(アクセス道路の構造等)

- 公共事業評価専門委員会での付帯意見を受け、本協議会での検討と並行し、「より環境に配慮した道路構造」の採用を検討。
- 第1回協議会で示した**道路構造の変更**（橋長延伸等、河川環境保全への計画再変更）に加え、今回、**起点部交差点の形状変更による改変範囲の縮小（切土量の大幅縮減）**を検討。

【第1回協議会で示した道路構造の変更】 橋長延伸等、河川環境保全への計画再変更

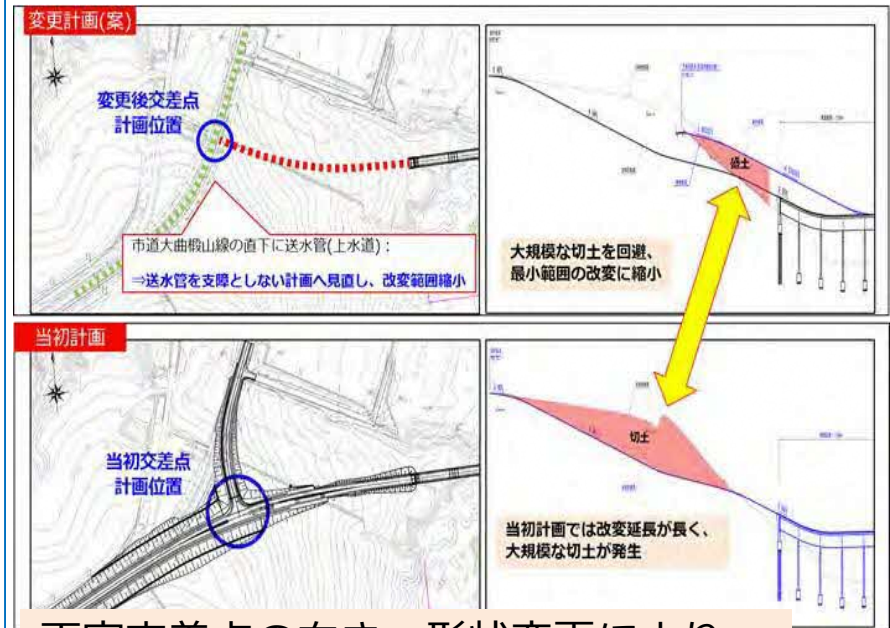
橋長延伸（盛土→橋梁への構造変更）により、河川環境保全！

◆今回追加検討した道路構造の変更:

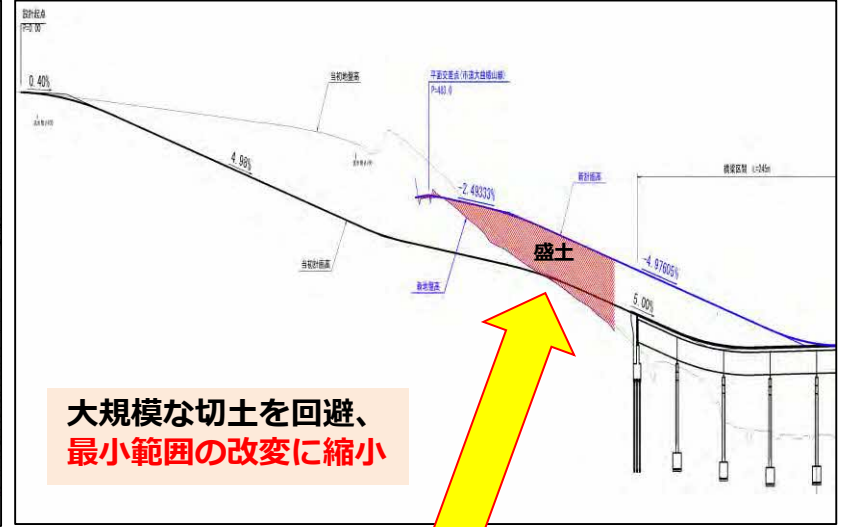
起点部T字交差点の向き・形状変更により、**大規模切土による改変範囲を大幅に縮小**

変更計画(案)

当初計画
